LTA Nr 80-158

Gegenstand: Überprüfung des Haubenverschlusses

Betroffen: Segelflugzeug Schleicher K 8, K 8 B, K 8 C
Alle Werknummer.

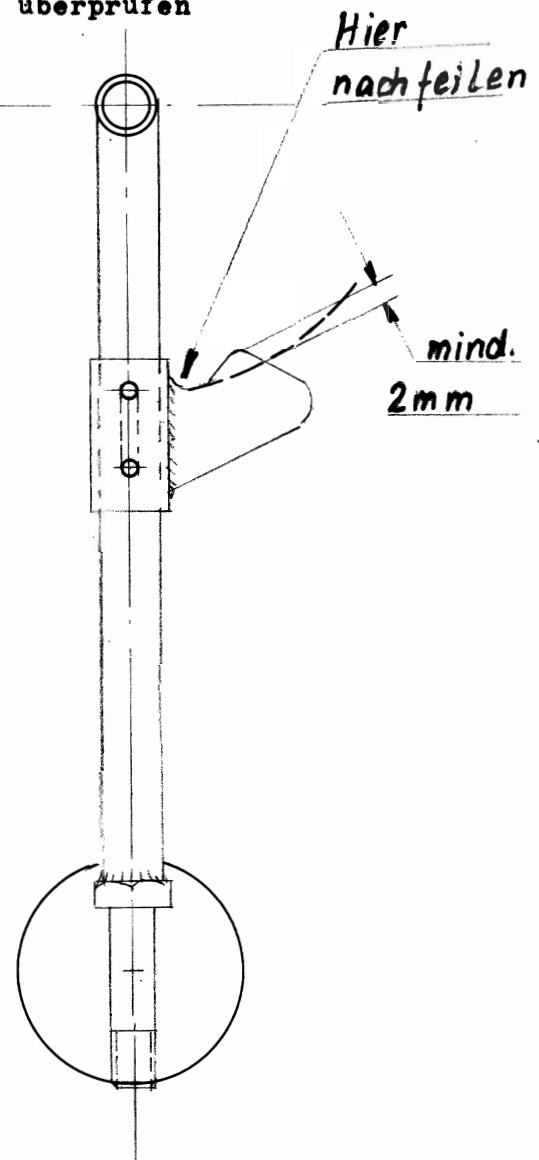
Maßnahmen: Der Haubenverschlußhebel ist zu überprüfen,
ob der Nocken mindestens 2 mm hoch ist.
Notfalls nachfeilen.
Durch Werkstattleiter überprüfen
lassen und ins
Bordbuch eintragen.
